三島駅南口周辺開発 地下水対策検討委員会

第9回委員会

-三島駅南口東街区市街地再開発
事業の進捗状況等について-

令和5年11月27日(月)

図：設置する通水口 (A棟)

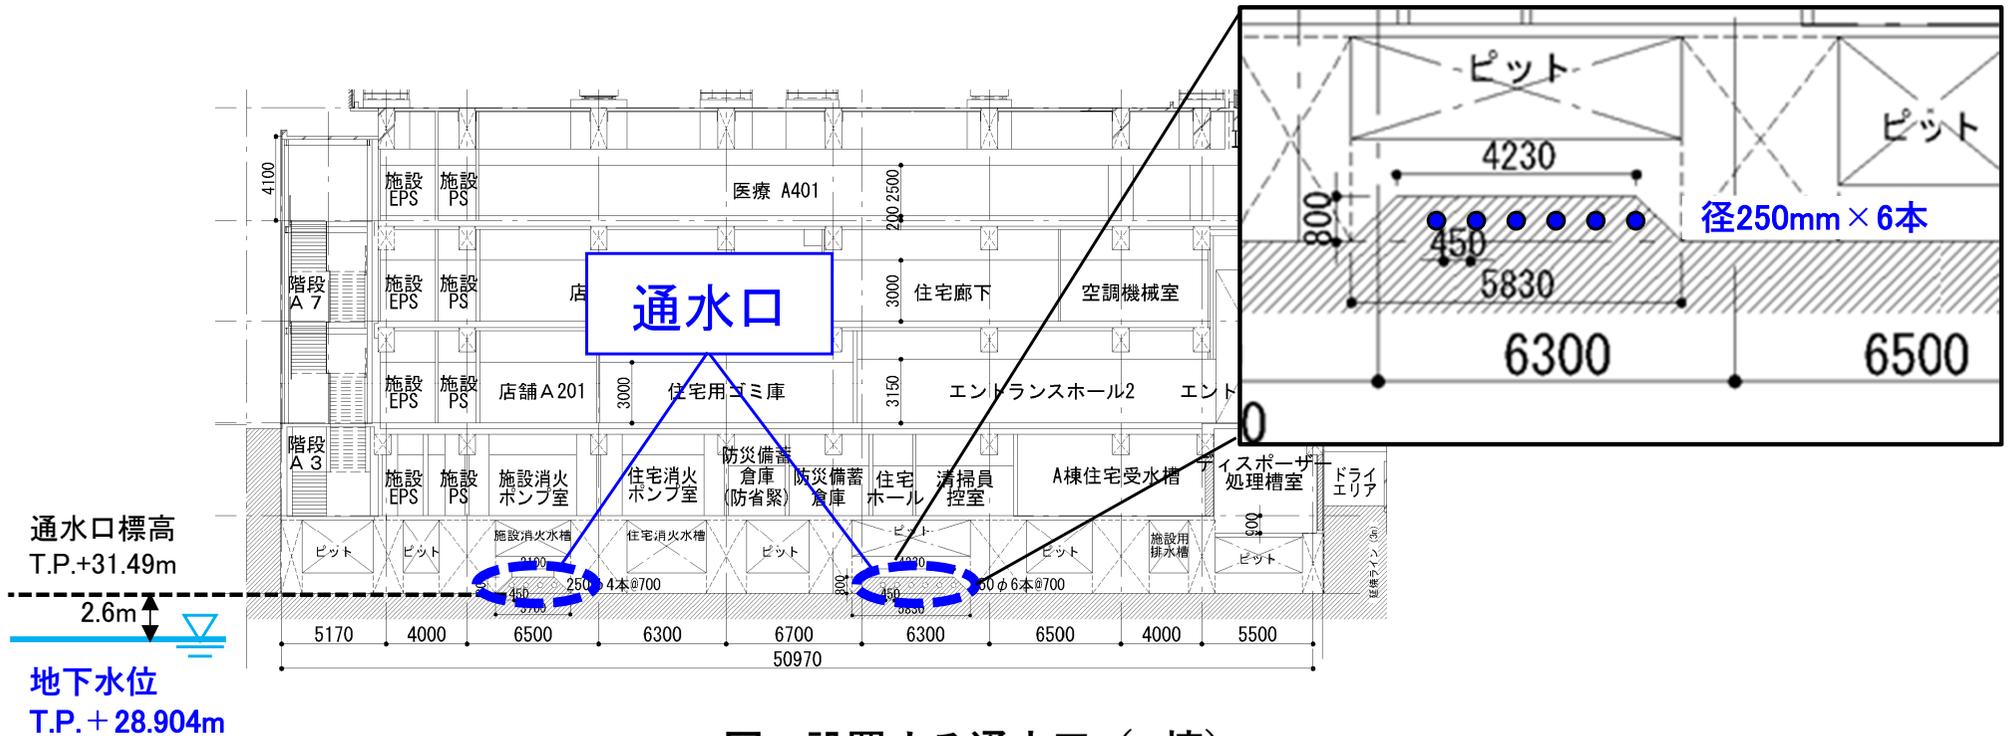
- A棟には、建物を南北方向に連なる通水口を**2箇所**設置
- 通水口の設置標高はT.P.+31.49mである、地下水位が高かった2020年の**最高地下水面**に対し、**約2.6mの離隔距離を確認**

図：親杭横矢板計画 (事業者提案書に加筆)

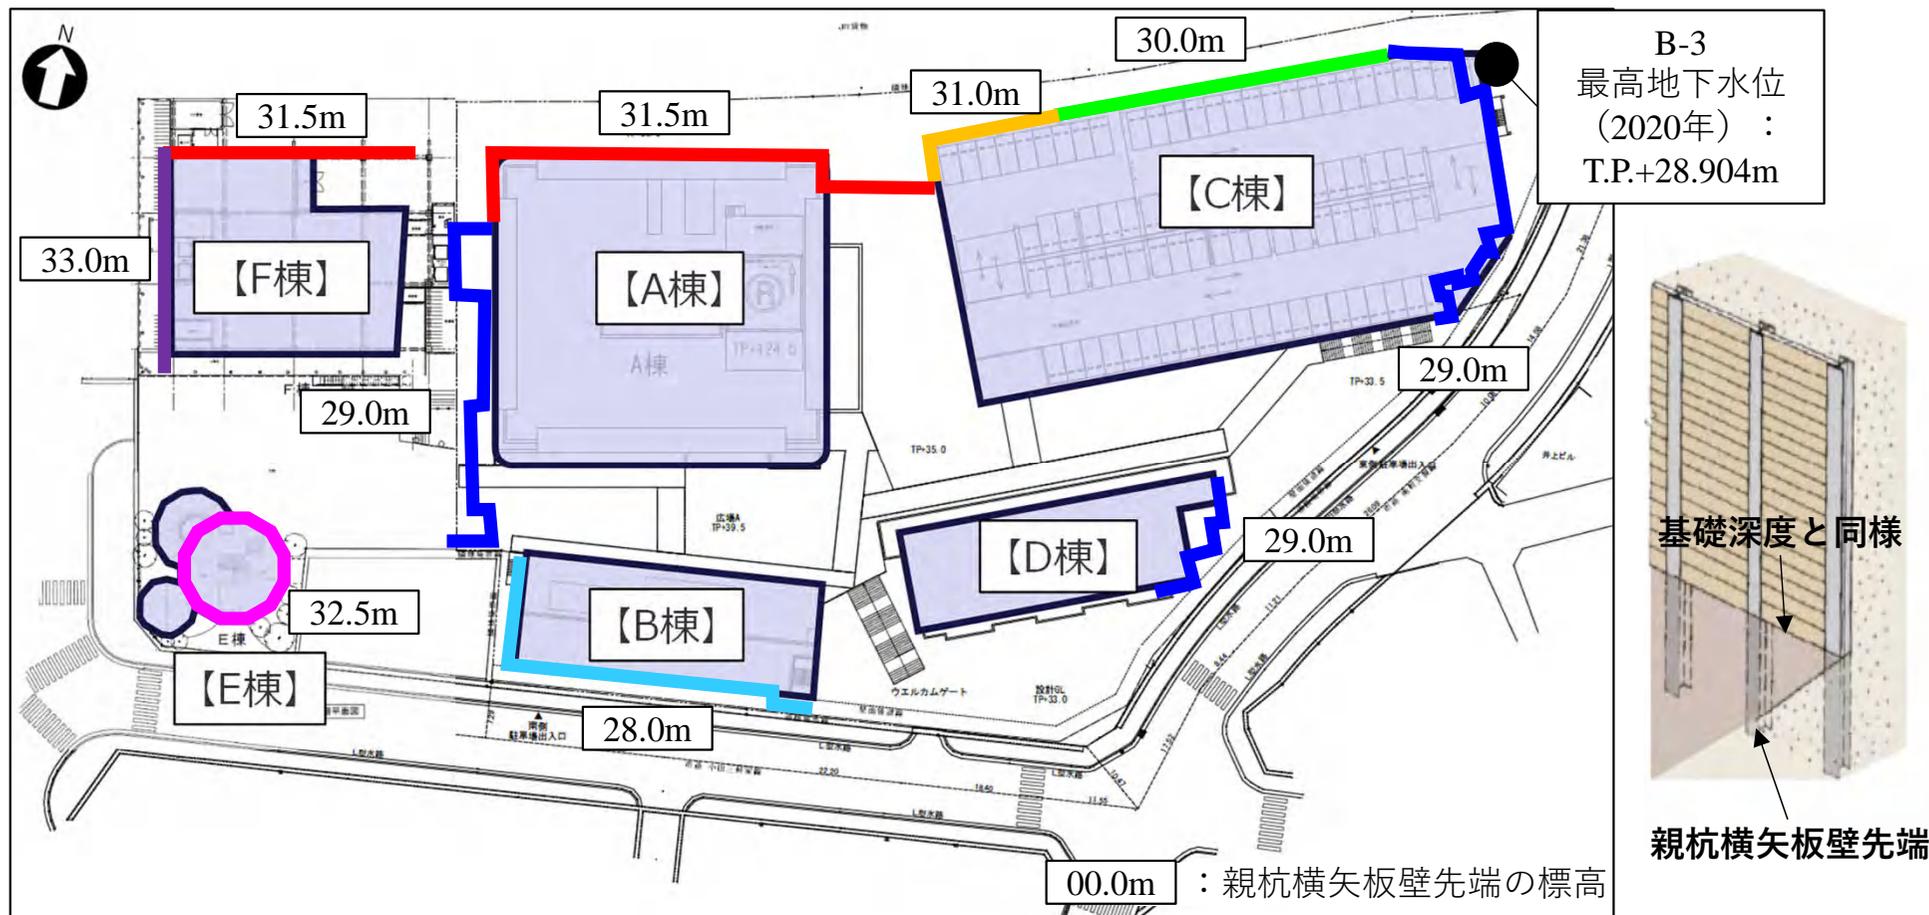
- 建物各棟の親杭横矢板壁の深度の違いにより、地下水面までの距離が異なる。
- 既往最高地下水位※1と親杭横矢板壁の先端の差※2 (A棟:0.1~2.6m、B棟:-0.9m、C棟:0.1~2.1m、D棟:0.1m、E棟:約3.6m、F棟:約2.6~4.1m) を確認

図：クレーン設置のイメージ
(事業提案書より)

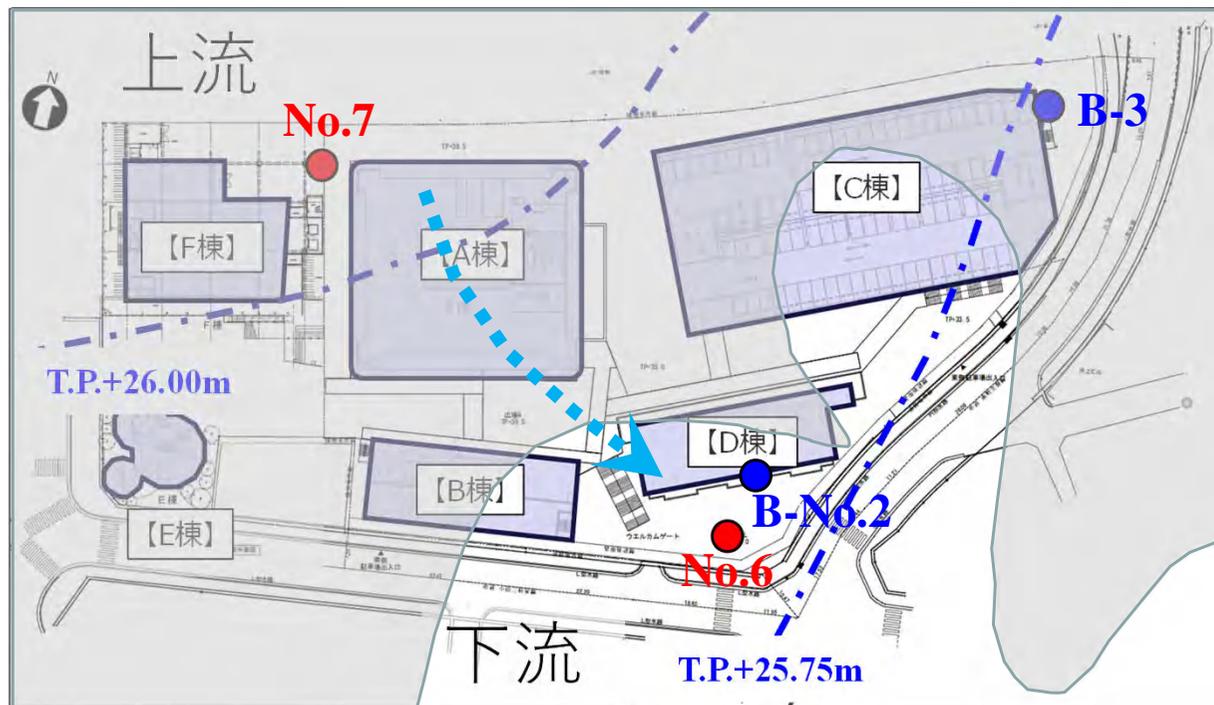
【クレーンの基礎】

- 建物基礎を活用して杭を設けない構造にすることで、地下水に影響を与える基礎構造は採用しない。

図：新築建物立面図

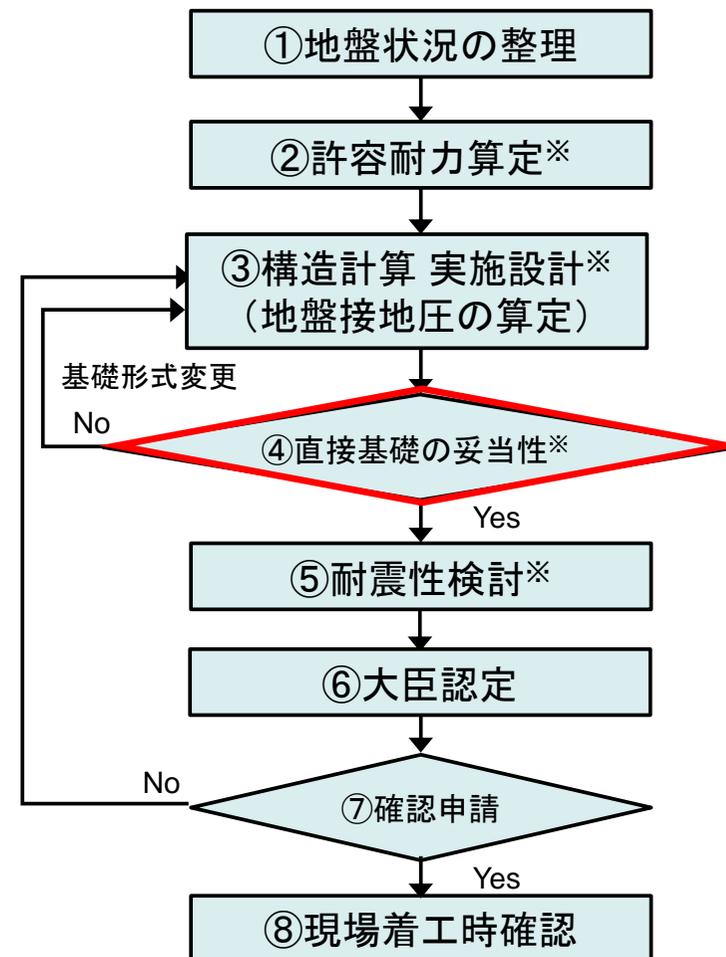
- 孔質部の玄武岩質溶岩強度 ($10,000\text{kN/m}^2$) は、接地圧 (470kN/m^2) より大きい。

⇒新築建物の接地圧は、玄武岩溶岩強度より小さいことを確認した。

図：新築建物立面図

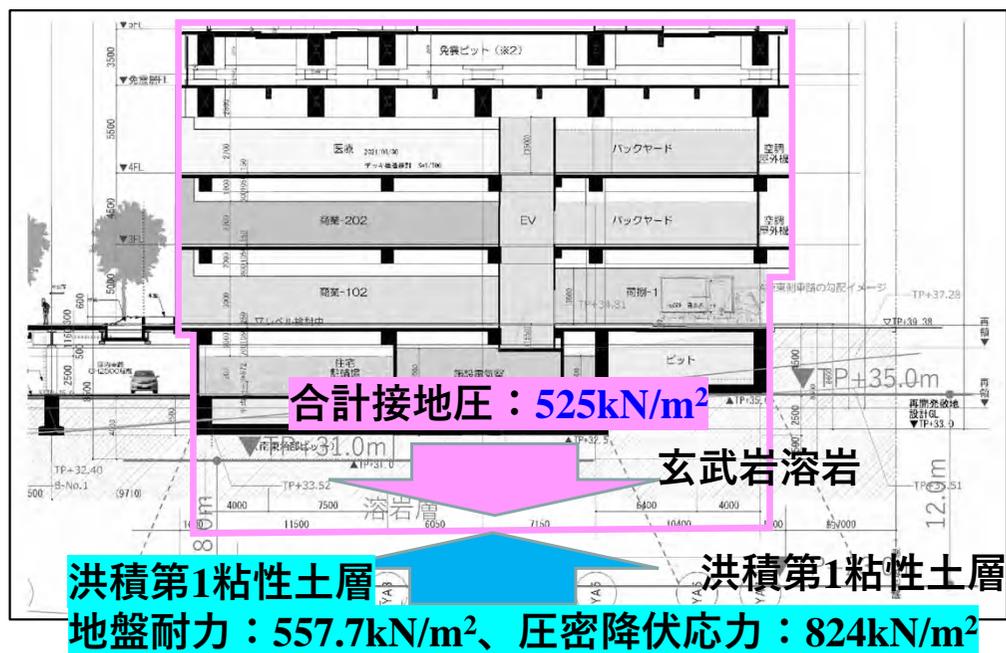
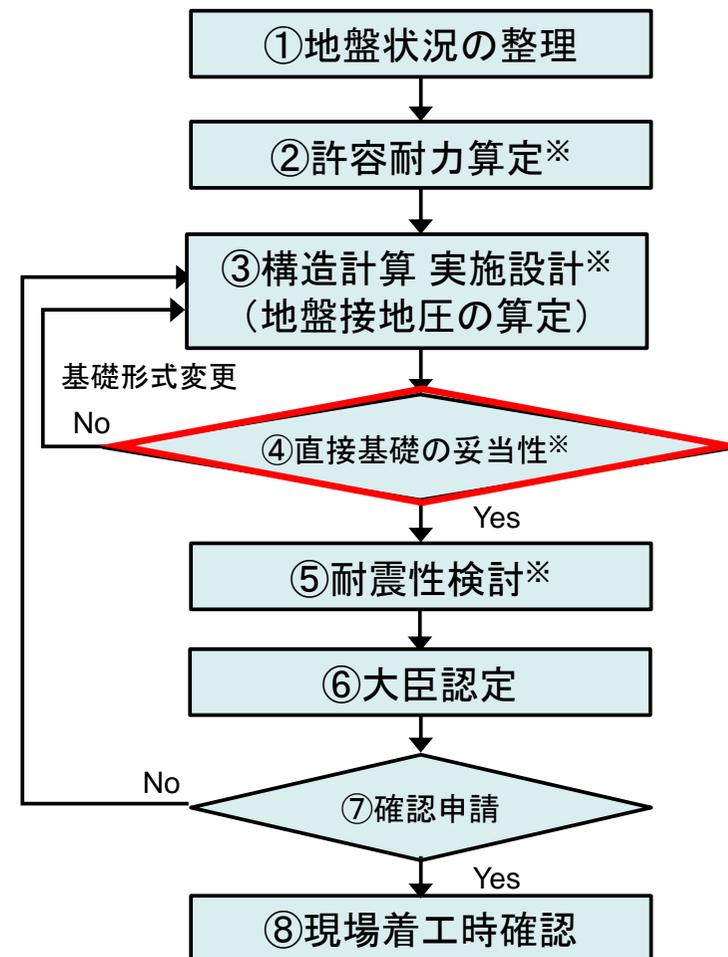
- 洪積第1粘性土層の地盤耐力 (557.7kN/m^2) は、接地圧 (525kN/m^2) より大きい。
- 洪積第1粘性土層の圧密降伏応力 (824kN/m^2) は、接地圧 (525kN/m^2) より大きい。

⇒新築建物と玄武岩溶岩の合計接地圧は、洪積第1粘性土層の地盤耐力と圧密降伏応力より小さいことを確認した。

図：設置予定の免震装置のイメージ

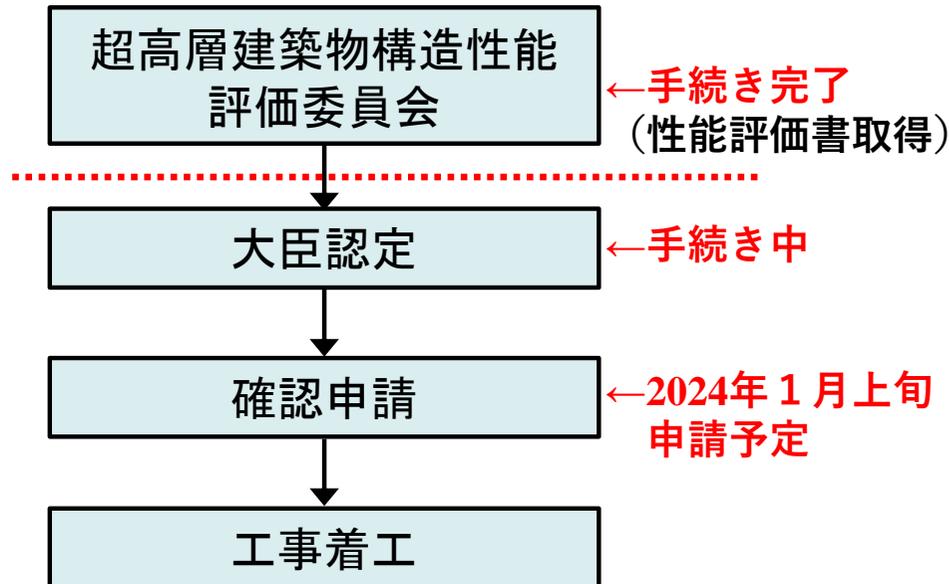
- 大地震時の免震層の設計変形量は、応答変形量625mmに**余裕等50mm**を見込み、675mm以内とする。
地震波を入力して解析した免震ゴムの最大変形量
- 1~4階建物本体とEV部のクリアランスを750mmで計画する。
 ⇒数百年に一度の大地震においても免震層の変形量は675mm程度であり、クリアランス 750mmに対して**75mm程度の余裕**を有する。
クリアランス

地震により免震層が変形しても、75mm程度の余裕を有する。
